### Vyjádření společnosti Severočeské vodovody a kanalizace, a.s.

Název akce:	Rekonstrukce veřejně přístupného sportoviště u ZŠ Neštěmická – Ústí nad Labem
Účel vyjádření:	K dokumentaci DUR/DSP
Zájmové území:	Okres: Ústí nad Labem
	Obec: Ústí nad Labem
	Část obce, ulice, č.p: Krásné Březno; ul. Neštěmická
	Katastrální území, parcelní číslo: Krásné Březno; p.p.č. 861/337, 861/339, 861/343, 861/347, 861/348, 861/349, 861/350, 861/351
Žadatel:	Jan Dudr – Projektování sportovišť
Adresa, tel., e-mail	Tel.: 606 720 364; e-mail: jan.dudr@centrum.cz
Investor:	Statutární město Ústí nad Labem
Adresa investora:	Velká Hradební 2336/8, 401 00 Ústí nad Labem
Projektant:	Projekty Ševčík s.r.o. (IČ: 09186697)
Předchozí vyjádření a rozhodnutí	Nejsou
Platnost vyjádření:	jeden rok ode dne vyhotovení (v případě, že Váš zájem nadále trvá, požádejte před uplynutím této lhůty o prodloužení platnosti vyjádření)

**Věc: REKONSTRUKCE VEŘEJNĚ PŘÍSTUPNÉHO SPORTOVIŠTĚ U ZŠ NEŠTĚMICKÁ -  
ÚSTÍ NAD LABEM**

## „REKONSTRUKCE VEŘEJNĚ PŘÍSTUPNÉHO SPORTOVIŠTE U ZŠ NEŠTĚMICKÁ – ÚSTÍ NAD LABEM“

Přílohy:  
orientační zakres trakčního zařízení  
hranolový základ

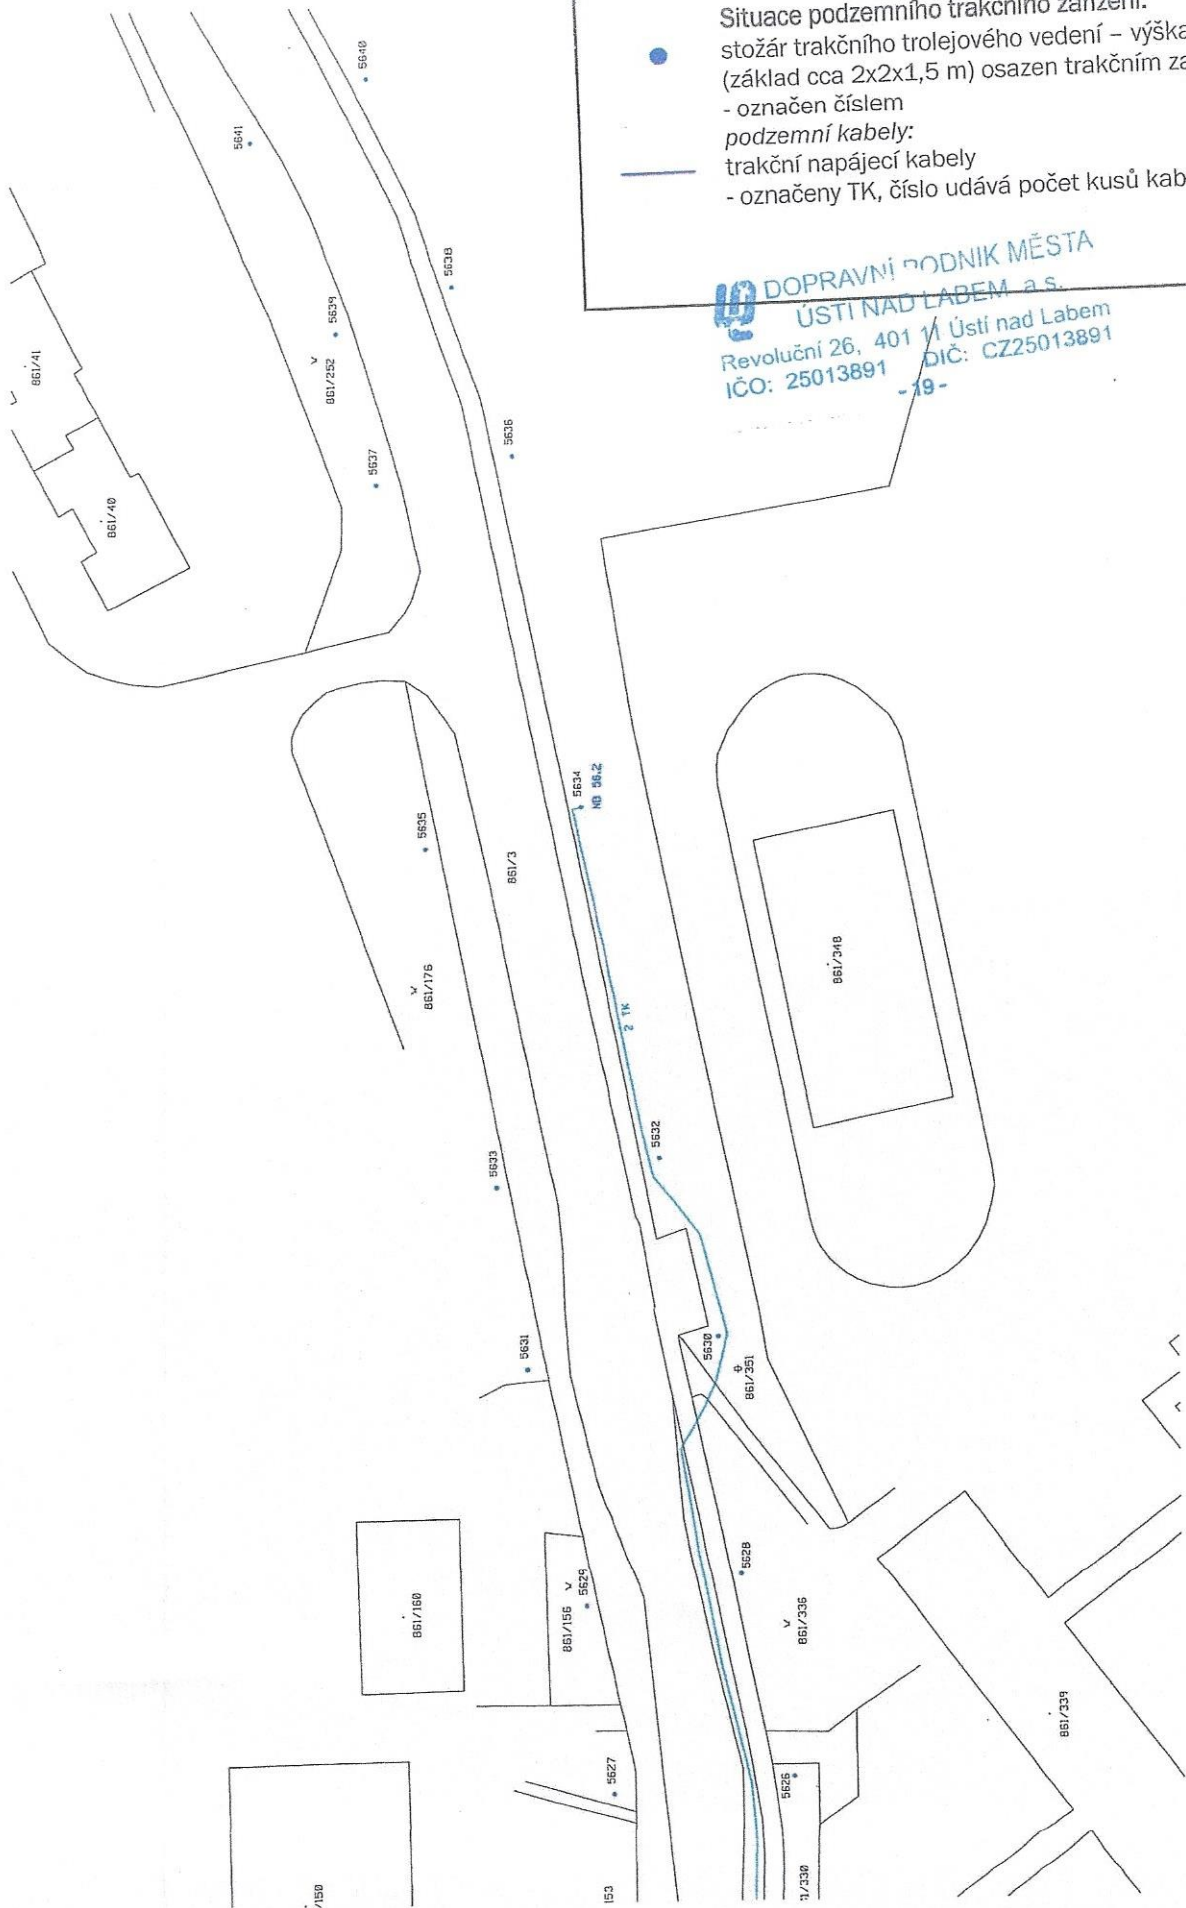
- základ stožáru trakčního trolejového vedení cca 2x2x1,5 m
    - trakční napájecí kabely.V přiložené situaci je zakresleno přibližné umístění základů stožárů trakčního trolejového vedení, podzemních kabelů a optického kabelu. Ne nadzemního trakčního trolejového vedení a zařízení. Určené technické zařízení (UTZ) podle §47 zákona č. 266/1994 Sb., o drahách

- Respektovat stávající umístění stožárů a závěsů trolejového vedení - ty jsou osazeny trakčním zařízením a nosnými lany, která nesou trakční trolejové vedením v trase trolejbusových linek MHD ve výšce asi 5,5 m nad zemí.

Situace podzemního trakčního zařízení:  
stožár trakčního trolejového vedení – výška asi 8m,  
(základ cca 2x2x1,5 m) osazen trakčním zařízením  
- označen číslem  
podzemní kabely:  
trakční napájecí kabely  
- označeny TK, číslo udává počet kusů kabelů
